3 de septiembre de 2015

AVISO DE RETIRO DEL MERCADO POR MOTIVOS DE SEGURIDAD

Bicicletas de montaña 2011-2015 Cannondale equipadas con potencia de integración en una pieza (OPI)

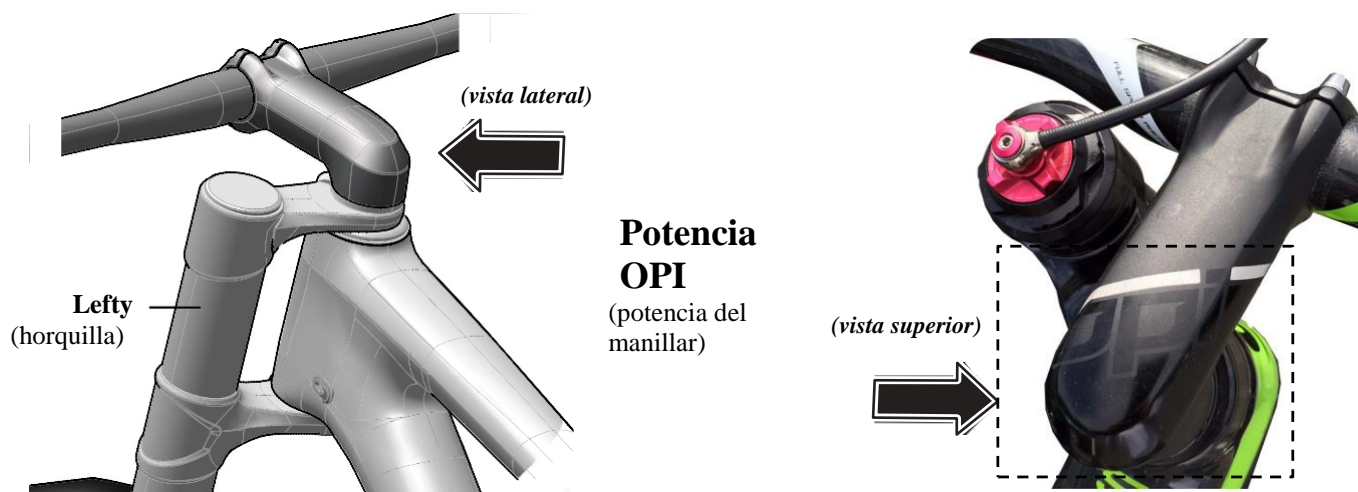
Puede identificar que tiene una potencia OPI que debe retirarse del mercado si las letras "OPI" están impresas en la parte superior de la potencia. Debe dejar de usar inmediatamente su bicicleta y llevarla hasta el distribuidor Cannondale autorizado más cercano para que la pieza se reemplace sin cargo. Llame con anticipación para concertar una cita para que el trámite sea rápido. La instalación de la pieza nueva debería tomar menos de 30 minutos. Sabemos que puede ser engorroso tener que sacar de circulación la bicicleta para hacer esto, pero su seguridad es importante para nosotros.

Se retira del mercado el tubo de dirección OPI. Está ubicado dentro del tubo frontal y no es visible. NO se retiran del mercado la horquilla Lefty ni la potencia OPI.

- Las potencias OPI llevan el logotipo “OPI” en negro con una tira blanca arriba. Las potencias OPI son suaves y tienen forma redondeada en el tubo frontal de la bicicleta.
- Las potencias OPI no tienen pernos en la potencia, solo 4 pernos de manillar. Use la ilustración anterior como referencia para identificar una bicicleta que debe retirarse del mercado.

Los tubos de dirección OPI afectados por este retiro del mercado tienen una menor resistencia a la fatiga que, con el transcurso del tiempo, podría provocar la rotura de las abrazaderas o los pernos de la horquilla. En ese caso, es posible que el ciclista pierda el control y podría producirse un accidente.

Los consumidores que poseen una bicicleta equipada con una potencia OPI deben dejar de usarla inmediatamente y comunicarse con el distribuidor de bicicletas Cannondale autorizado más cercano. Los distribuidores Cannondale inspeccionarán la potencia OPI y la horquilla de la bicicleta para detectar cualquier tipo de daño que pueda haberse producido, colocarán una pieza de refuerzo e instalarán pernos de abrazaderas Lefty nuevos en el sistema del tubo de dirección de la potencia OPI.
